**Verslag huishoudelijke elektrische installatie op laagspanning en zeer lage spanning****Algemeen:**

Referentie: 010-20260612-06	Datum controle: 12/06/2026
Keurder: 010

Eigenaar: Onbekend	EAN-code: 541448820057045939
Adres installatie: Geelsebaan 32, 2470 - Retie	Nummer teller(s): 1SAG3100607229
	Distributienetbeheerder installatie: Fluvius
Datum uitvoering installatie: ☐ Vóór 01/10/1981 ☒ Tussen 01/10/1981 en 01/06/2020 ☐ Vanaf 01/06/2020	
Type: ☒ Wooneenheid ☐ Niet-huishoudelijk ☐ PV ☐ Batterij ☐ Laadpaal

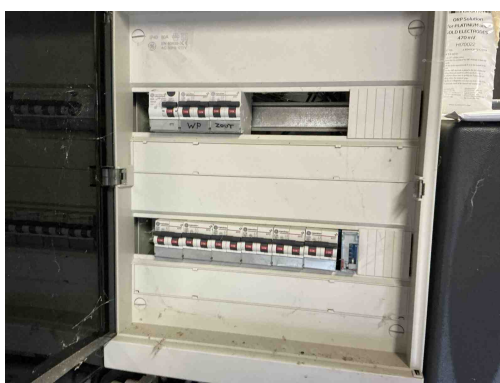
B06 - Het elektrisch verdeelbord heeft niet de minimale beschermingsgraad IPXX-B in een gewone ruimte (Boek 1: 4.2.2.3).
Opmerking: Oa bord 5 en bord 6

B17 - De voedingsspanning is niet op elk bord vermeld (Boek 1: 3.1.3.3).
Opmerking: Oa bord 1,2,3,.....

B18 - Het volgnummer is niet op elk bord vermeld (Boek 1: 3.1.3.3).
Opmerking: Oa bord 1,2,3,.....

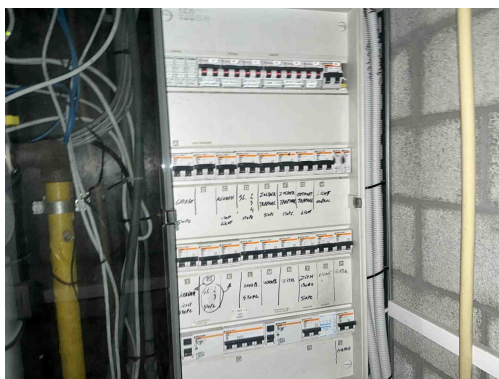
B06 - Het elektrisch verdeelbord heeft niet de minimale beschermingsgraad IPXX-B in een gewone ruimte (Boek 1: 4.2.2.3).
Opmerking: Oa bord 5 en bord 6

B17 - De voedingsspanning is niet op elk bord vermeld (Boek 1: 3.1.3.3).
Opmerking: Oa bord 1,2,3,.....

B18 - Het volgnummer is niet op elk bord vermeld (Boek 1: 3.1.3.3).
Opmerking: Oa bord 1,2,3,.....

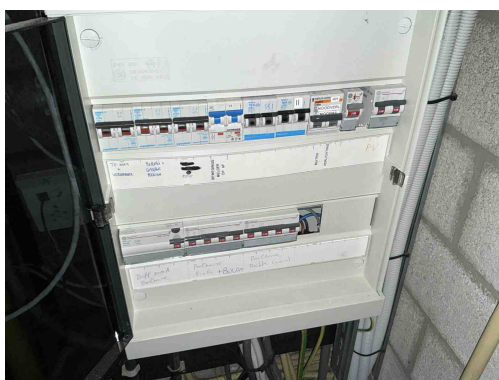
B17 - De voedingsspanning is niet op elk bord vermeld (Boek 1: 3.1.3.3).
Opmerking: Oa bord 1,2,3,.....

B18 - Het volgnummer is niet op elk bord vermeld (Boek 1: 3.1.3.3).
Opmerking: Oa bord 1,2,3,.....

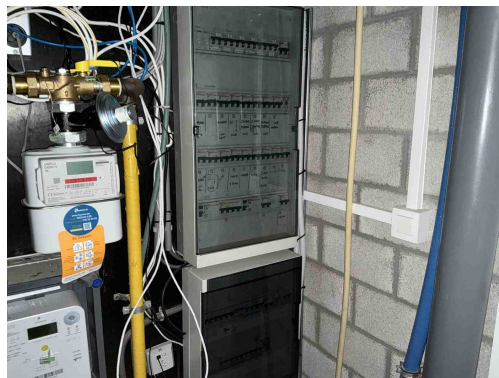
B17 - De voedingsspanning is niet op elk bord vermeld (Boek 1: 3.1.3.3).

Opmerking: Oa bord 1,2,3,,.....

B18 - Het volgnummer is niet op elk bord vermeld (Boek 1: 3.1.3.3).

Opmerking: Oa bord 1,2,3,,.....

B30 - De houder van de beveiliging in een huishoudelijke ruimte is niet voorzien van aangepaste kalibreerelementen (Boek1: 5.3.5.5).

Opmerking: Oa kelder

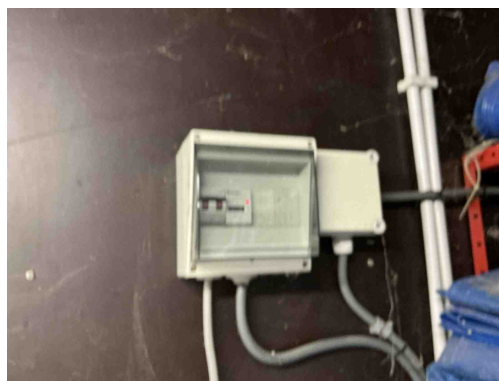
B17 - De voedingsspanning is niet op elk bord vermeld (Boek 1: 3.1.3.3).

Opmerking: Oa bord 1,2,3,,.....

B18 - Het volgnummer is niet op elk bord vermeld (Boek 1: 3.1.3.3).

Opmerking: Oa bord 1,2,3,,.....

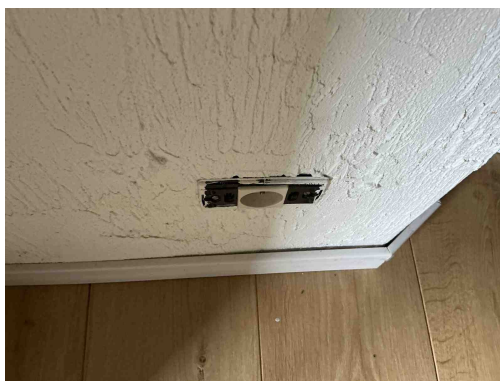
B17 - De voedingsspanning is niet op elk bord vermeld (Boek 1: 3.1.3.3).
Opmerking: Oa bord 1,2,3,.....

B18 - Het volgnummer is niet op elk bord vermeld (Boek 1: 3.1.3.3).
Opmerking: Oa bord 1,2,3,.....

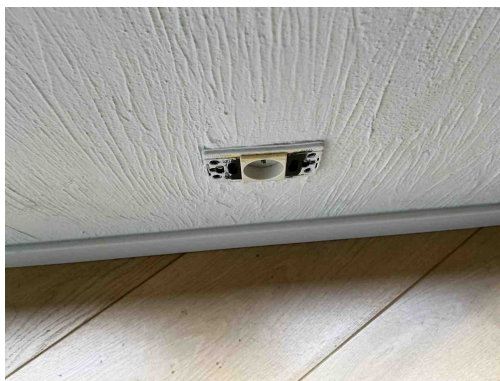
T09 - Bepaalde contactdozen en/of schakelaars zijn beschadigd (Boek 1: 1.4.1.3).
Opmerking: Algemeen de woning

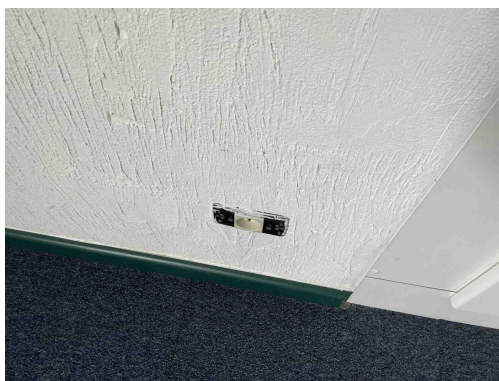
T09 - Bepaalde contactdozen en/of schakelaars zijn beschadigd (Boek 1: 1.4.1.3).
Opmerking: Algemeen de woning

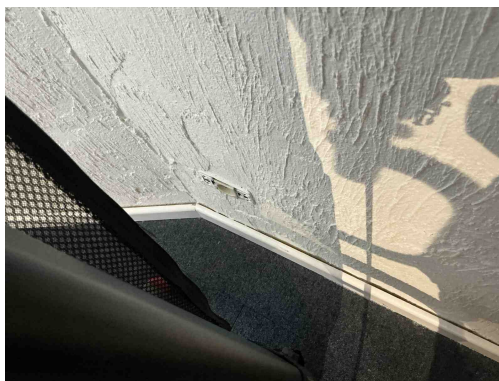
T09 - Bepaalde contactdozen en/of schakelaars zijn beschadigd (Boek 1: 1.4.1.3).
Opmerking: Algemeen de woning

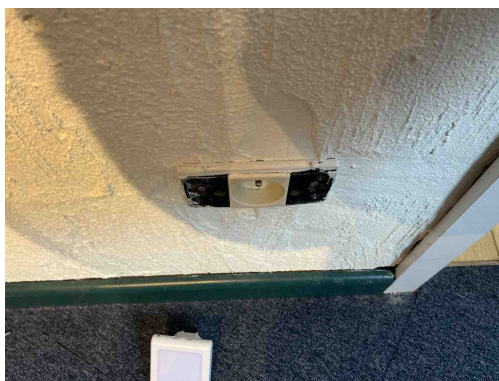
T09 - Bepaalde contactdozen en/of schakelaars zijn beschadigd (Boek 1: 1.4.1.3).
Opmerking: Algemeen de woning

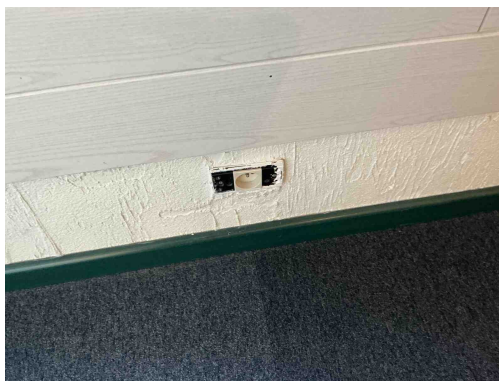
T09 - Bepaalde contactdozen en/of schakelaars zijn beschadigd (Boek 1: 1.4.1.3).
Opmerking: Algemeen de woning

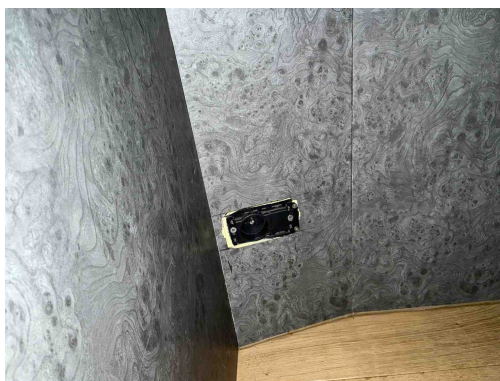
T09 - Bepaalde contactdozen en/of schakelaars zijn beschadigd (Boek 1: 1.4.1.3).
Opmerking: Algemeen de woning

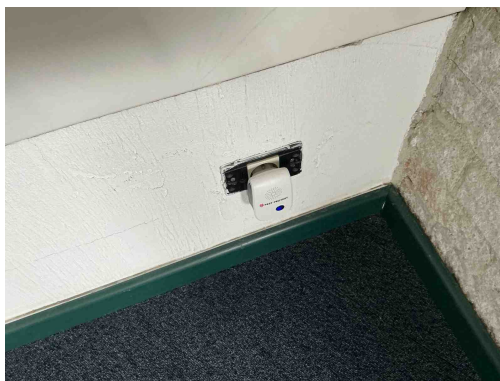
T09 - Bepaalde contactdozen en/of schakelaars zijn beschadigd (Boek 1: 1.4.1.3).
Opmerking: Algemeen de woning

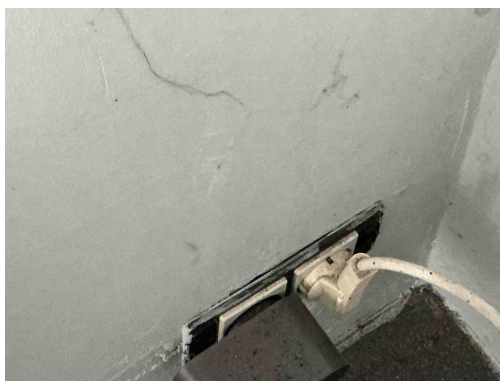
T09 - Bepaalde contactdozen en/of schakelaars zijn beschadigd (Boek 1: 1.4.1.3).
Opmerking: Algemeen de woning

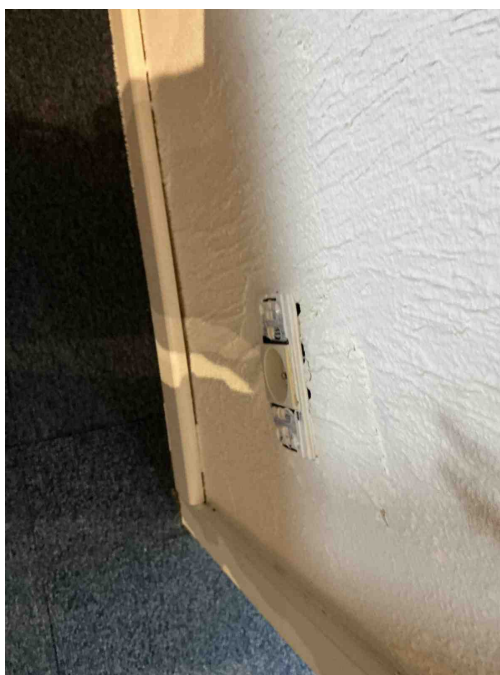
T09 - Bepaalde contactdozen en/of schakelaars zijn beschadigd (Boek 1: 1.4.1.3).
Opmerking: Algemeen de woning

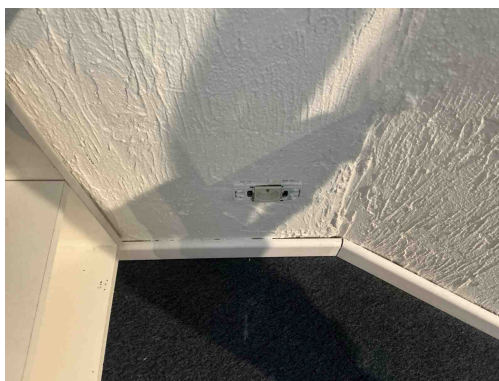
T09 - Bepaalde contactdozen en/of schakelaars zijn beschadigd (Boek 1: 1.4.1.3).
Opmerking: Algemeen de woning

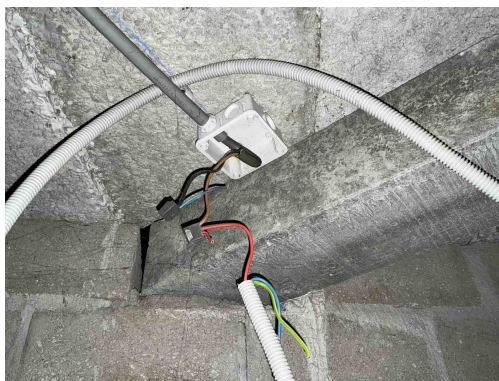
T09 - Bepaalde contactdozen en/of schakelaars zijn beschadigd (Boek 1: 1.4.1.3).
Opmerking: Algemeen de woning

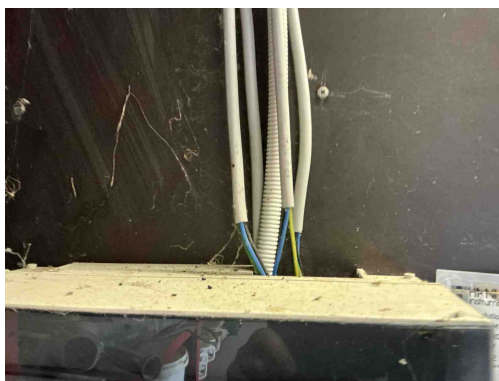
C21 - Het gebruik van geleiders van het type VOB, zonder bijkomende afscherming is niet toegestaan (Boek 1: 5.2.9.6).
Opmerking: Oa kelder en aan bord 1 en 2

C30 - De deksels van de aftakdoos/aftakdozen ontbreken (Boek 1: 4.2.2.1, 5.2.6.1).
Opmerking: Oa kelder

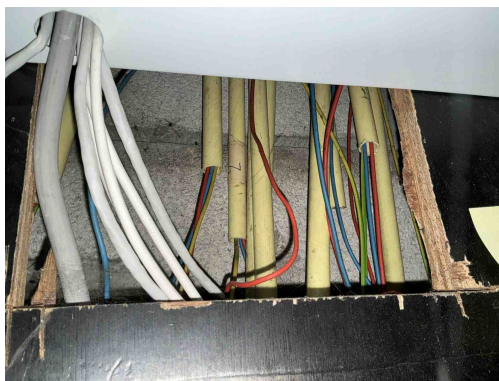
C21 - Het gebruik van geleiders van het type VOB, zonder bijkomende afscherming is niet toegestaan (Boek 1: 5.2.9.6).
Opmerking: Oa kelder en aan bord 1 en 2

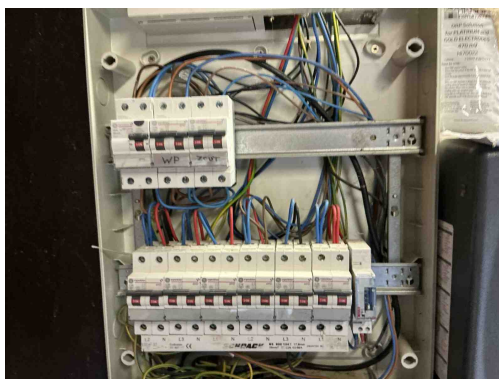
C21 - Het gebruik van geleiders van het type VOB, zonder bijkomende afscherming is niet toegestaan (Boek 1: 5.2.9.6).
Opmerking: Oa kelder en aan bord 1 en 2

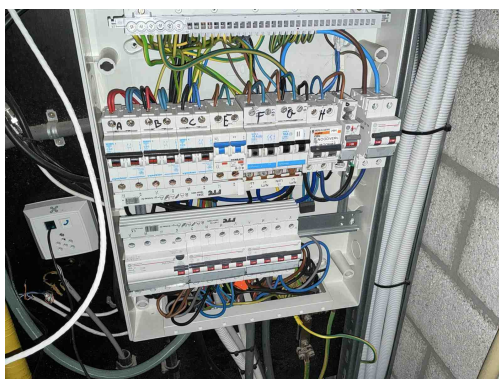
T21 - Het elektrisch materieel is niet geplaatst volgens de voorschriften van de fabrikant/ regels van goed vakmanschap . (Boek 1: 1.4.1.3)

Opmerking: Oa bord 1,2,3,,..... vijzen van de ophanging niet afgedekt

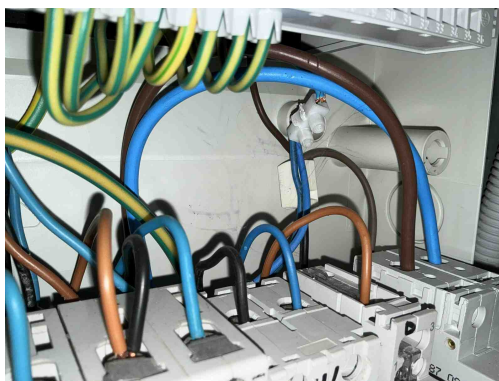
T21 - Het elektrisch materieel is niet geplaatst volgens de voorschriften van de fabrikant/ regels van goed vakmanschap . (Boek 1: 1.4.1.3)

Opmerking: Oa bord 1,2,3,,..... vijzen van de ophanging niet afgedekt

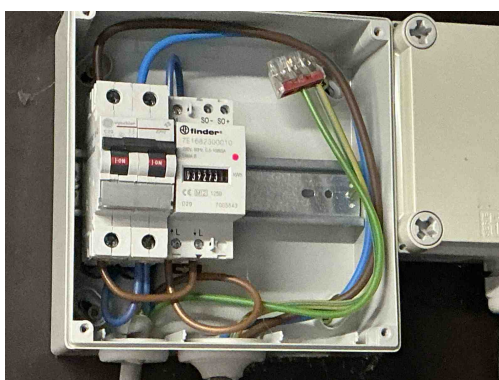
T21 - Het elektrisch materieel is niet geplaatst volgens de voorschriften van de fabrikant/ regels van goed vakmanschap . (Boek 1: 1.4.1.3)

Opmerking: Oa bord 1,2,3,..... vijzen van de ophanging niet afgedekt

C35 - Er zijn doorverbindingen gemaakt met lusterklemmen; er kon niet aangetoond worden dat deze klemmen geschikt zijn voor de aanwezige spanning, stroom en draadsectie en dat ze "CE" zijn (Boek 1: 1.4.2.1.).

Opmerking: Oa bord 1

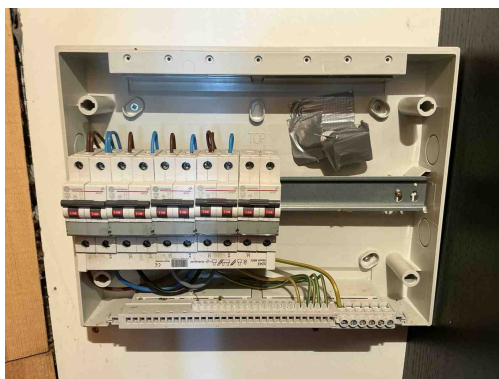
T21 - Het elektrisch materieel is niet geplaatst volgens de voorschriften van de fabrikant/ regels van goed vakmanschap . (Boek 1: 1.4.1.3)

Opmerking: Oa bord 1,2,3,..... vijzen van de ophanging niet afgedekt

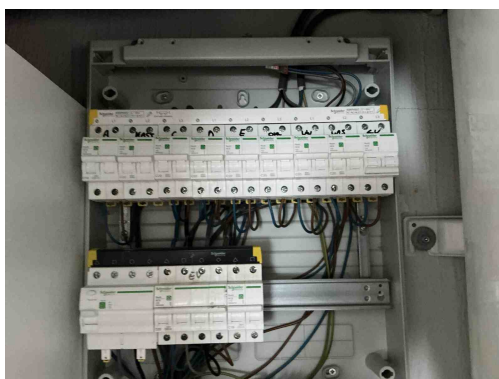
T21 - Het elektrisch materieel is niet geplaatst volgens de voorschriften van de fabrikant/ regels van goed vakmanschap . (Boek 1: 1.4.1.3)

Opmerking: Oa bord 1,2,3,..... vijzen van de ophanging niet afgedekt

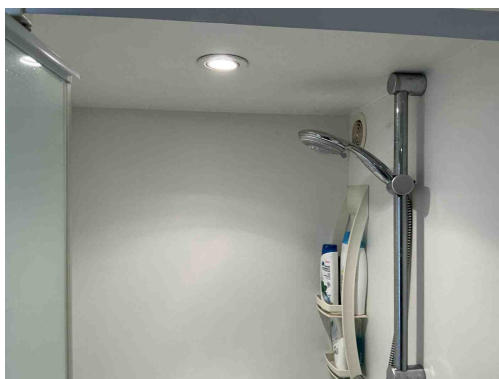
T21 - Het elektrisch materieel is niet geplaatst volgens de voorschriften van de fabrikant/ regels van goed vakmanschap . (Boek 1: 1.4.1.3)

Opmerking: Oa bord 1,2,3,..... vijzen van de ophanging niet afgedekt

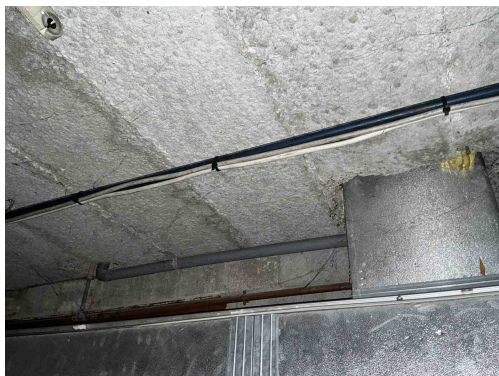
T16 - Het verlichtingstoestel in volume 1 van de badkamer wordt niet gevoed op (een correcte) zeer lage veiligheidsspanning (Boek 1: 7.1).

Opmerking: Oa badkamer poolhouse

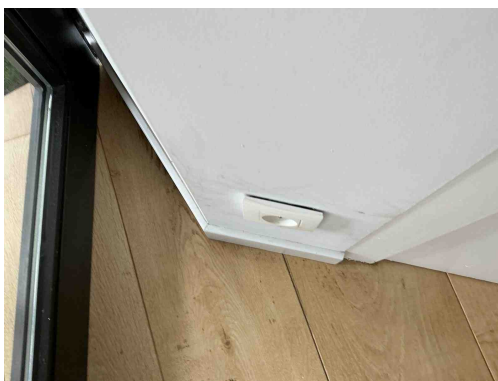
C24 - De afstand tussen de elektrische leiding(en) en niet elektrische leiding(en) is onvoldoende (Boek 1: 5.2.8).

Opmerking: Oa kelder

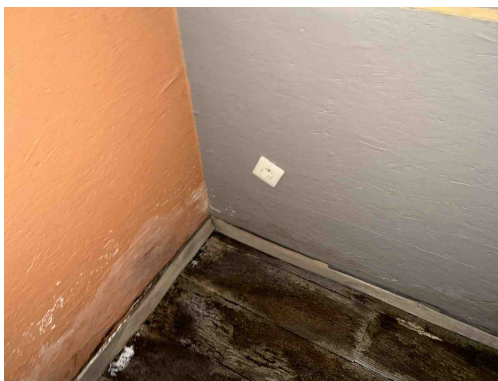
T10 - Bepaalde contactdozen en/of schakelaars zijn niet degelijk bevestigd (Boek 1: 1.4.1.3).
Opmerking: Oa gang en kelder

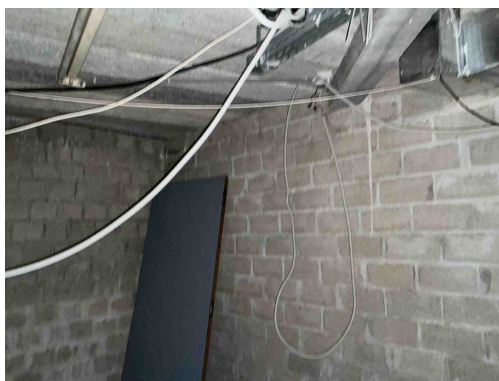
T10 - Bepaalde contactdozen en/of schakelaars zijn niet degelijk bevestigd (Boek 1: 1.4.1.3).
Opmerking: Oa gang en kelder

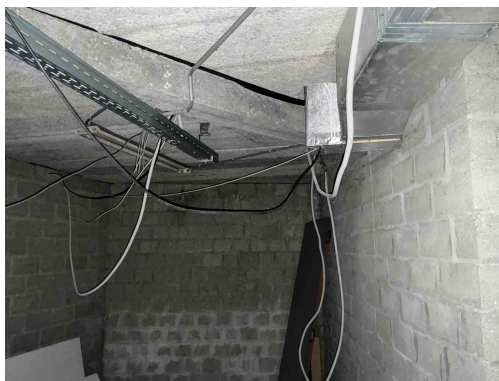
C13 - Onvoldoende bevestiging van de leiding(en) (Boek 1: 5.2.9.5).
Opmerking: Oa kelder

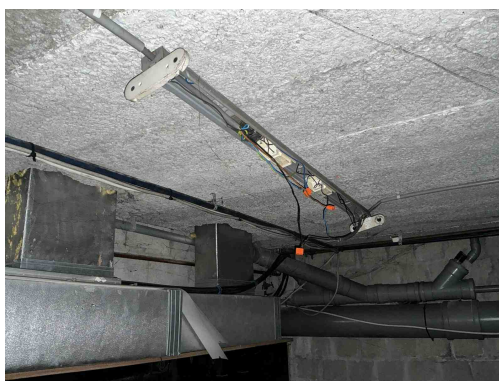
C13 - Onvoldoende bevestiging van de leiding(en) (Boek 1: 5.2.9.5).
Opmerking: Oa kelder

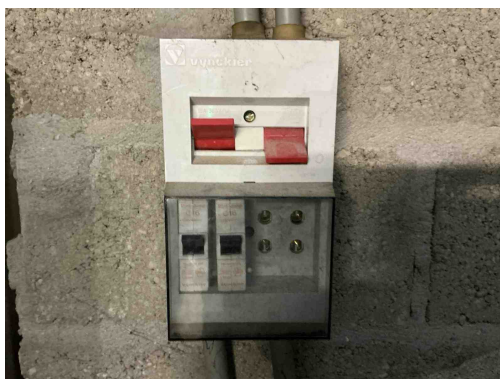
T23 - Het elektrisch materiaal is beschadigd. (Boek 1: 1.4.1.3).
Opmerking: Oa kelder
